Naše zn. 7523/2025-SŽ-SSV-Ú3
Listů/příloh 5/1

Věc: Vysvětlení/ změna/ doplnění zadávací dokumentace č. 3
„Sanace nestabilního úseku Valašská Polanka – Horní Lideč v km 20,019 – 21,248“

ve smyslu § 98 a § 99 zákona č. 134/2016 Sb., o zadávání veřejných zakázek, ve znění pozdějších předpisů (dále jen „ZZVZ“)

SO 11-11-01

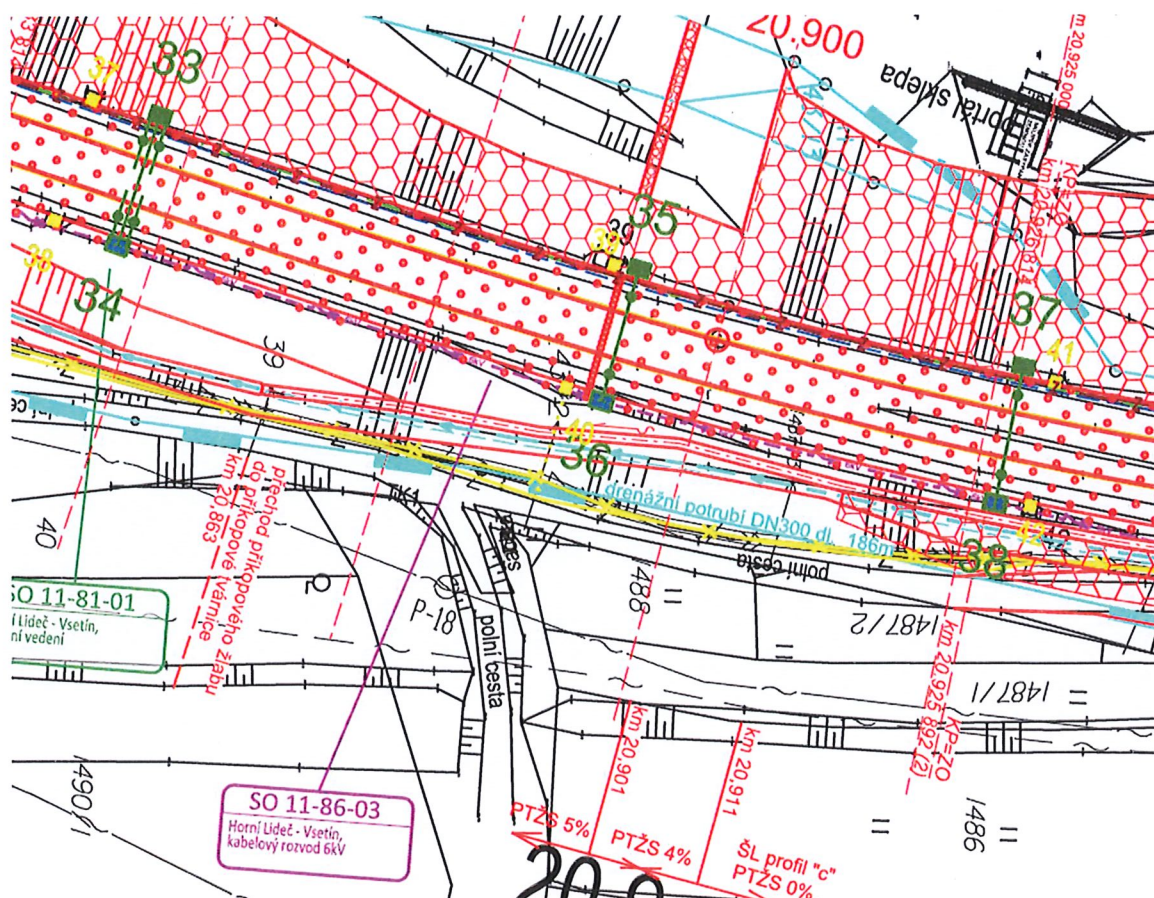
Situování štěrkových pilot je navrženo po obou stranách 6 kV vedení – ochranné pásmo – bude sneseno?

Stávající kabel 6 kV bude odpojen, nové vedení kabelu 6 kV bude zavěšeno na TV.

SO 11-11-01

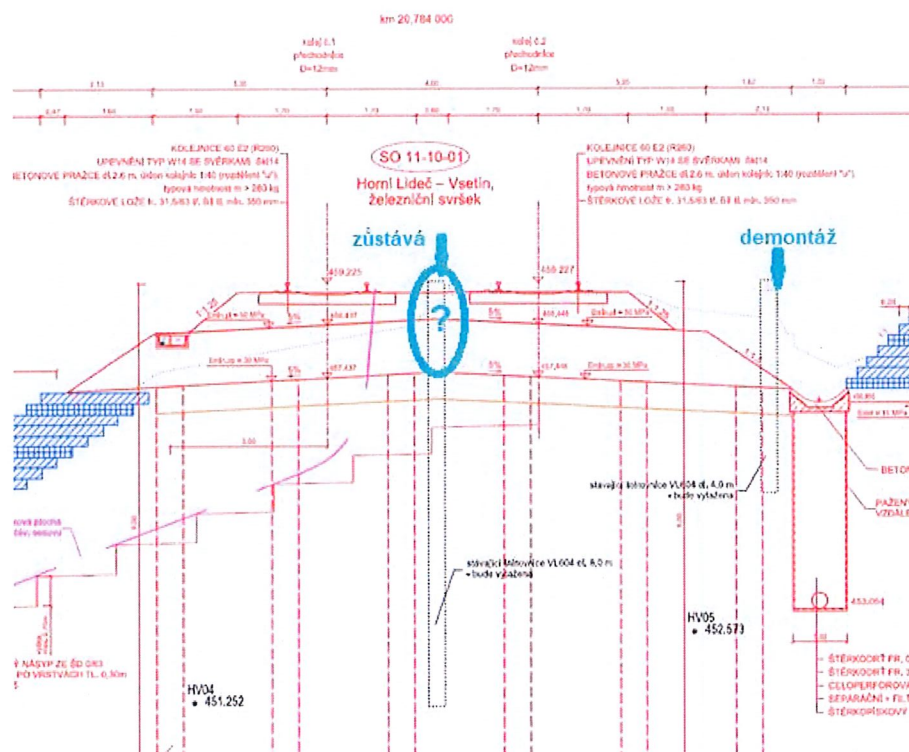
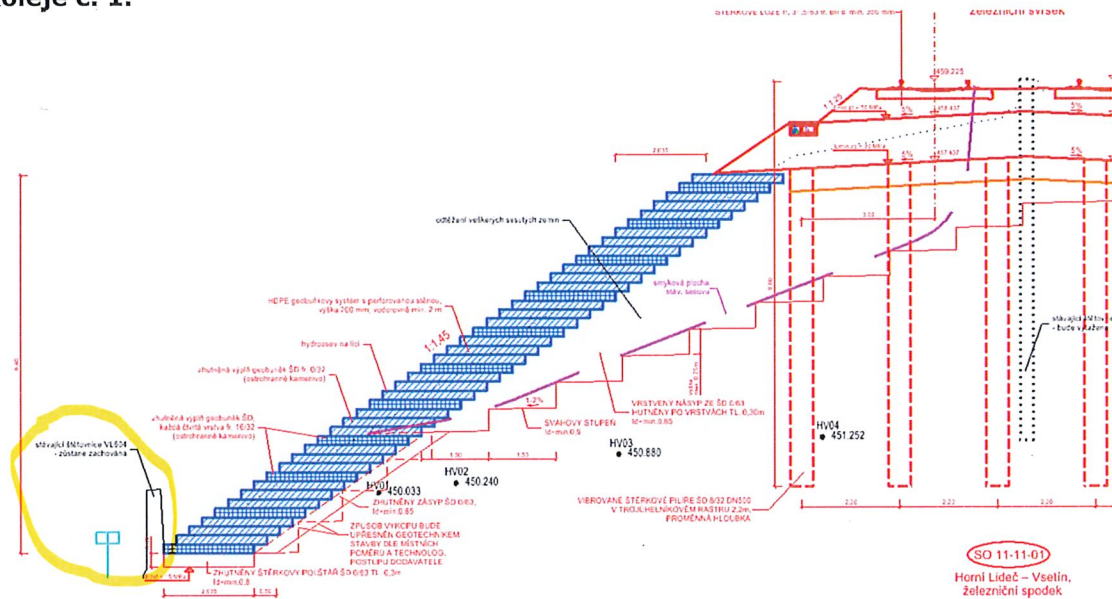
V odstavci „Demolice objektů zasahujících do konstrukcí žel. spodku“ zní: **Bude demontováno stávající zajištění koleje č. 2, štetovnicová stěna u paty náspu u koleje č. 1 zůstane zachována.**

Pokud zůstanou štetovnice ve středu pláň, nemůžou se realizovat šterkové pilíře, musí se upálit – nejsou položky na upalování, přesuny, skládkovné

Je nutné přidat položky.

Odpověď:
Štětovnice dle obrázku budou demontovány. Bude zachována štětovnice u paty náspu u koleje č. 1.

SO 11-21-01 Homí Lideč – Vsetín, propustek v km 20,385
VÝKOPY A PROVIZORIA
M 1:100

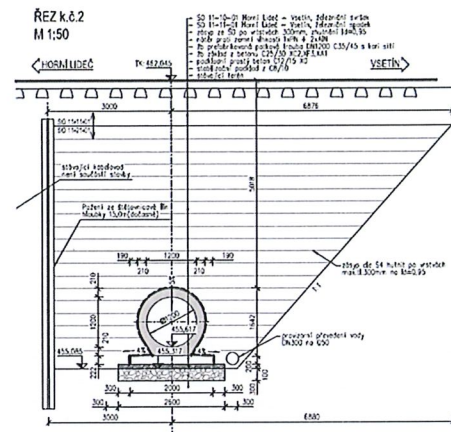
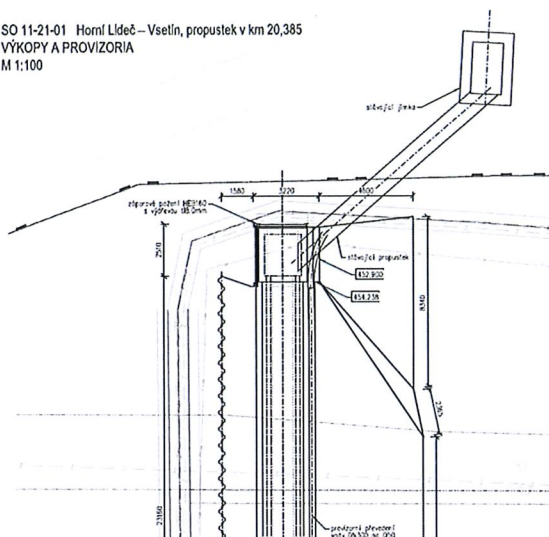
S ohledem na hloubku výkopu nad 7 m bez kotvení, požadujeme doložit statický výpočet - chybí v PD. **7 m výkop bez kotvení není realizovatelný!!!!**

Zadavatel si je vědom, že pro výšku výkopu 6m bude nutné konstrukci kotvit nebo rozepřít, proto projekt z důvodu realizovatelnosti obsahuje 15m dlouhé larseny IIIIn v celé šířce propustku, což pokrývá zajištění výkopu.

Položka 12 ŠTĚTOVÉ STĚNY NASAZENÉ Z KOVOVÝCH DÍLCŮ DOČASNÉ (PLOCHA) je vykázána na m2, ve své specifikaci zahrnuje mimo jiné

- kleštiny, převázky. a další pomocné a doplňkové konstrukce
- kotvení stěny, je-li nutné nebo vzepření, případně rozepření

SO 11-11-01

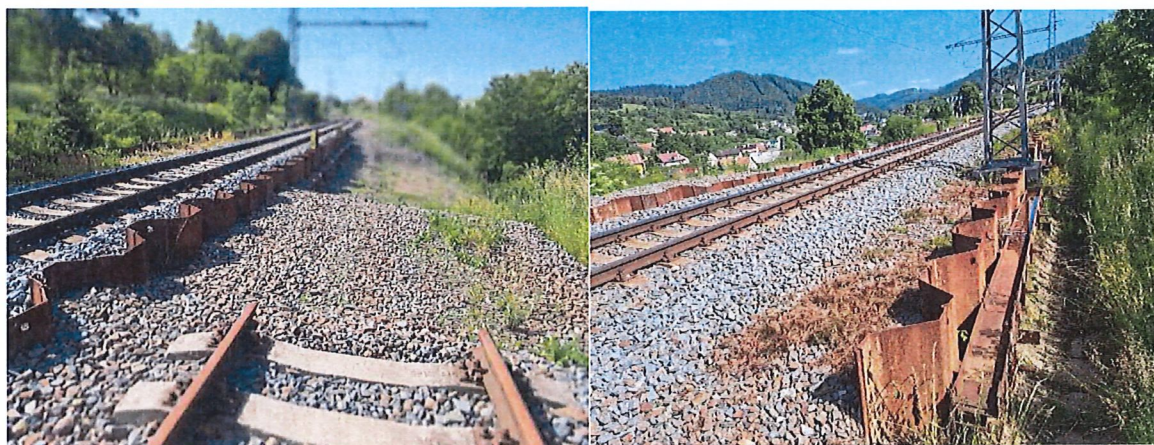
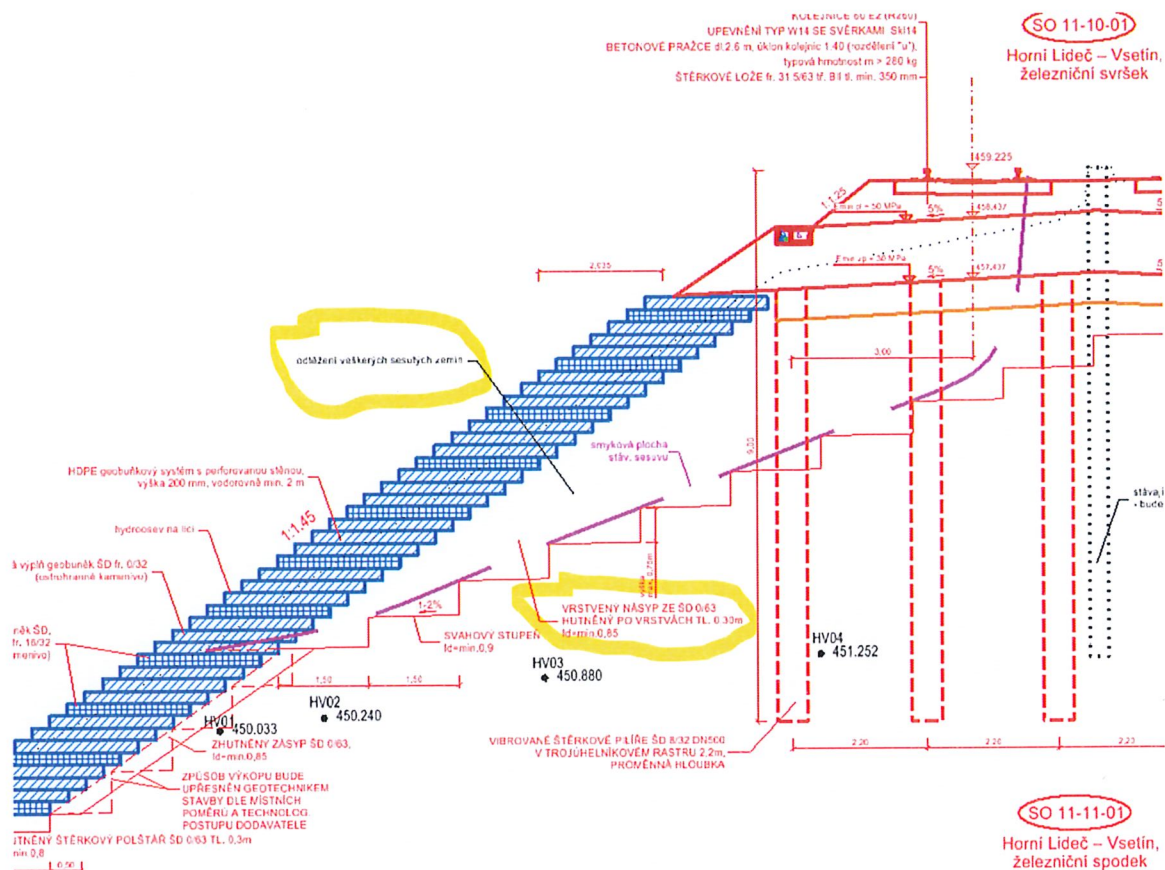
Návrh řešení spodku v sesuvném území – viz foto, prohlubeň cca – 1,5 m – jaké jsou konstrukční vrstvy?

Zároveň demontáž převážek a táhel není v položkách.

Je navrženo odtěžení sesutých zemin a navážek, nahrazení ŠD 0/63. Dále je navržena konstrukční vrstva tl. 1,0 m také ze ŠD 0/63.

Demontáž převážek a táhel je součástí položky č. 30 VYTAŽENÍ ŠTĚTOVÝCH STĚN Z KOVOVÝCH DÍLCŮ.
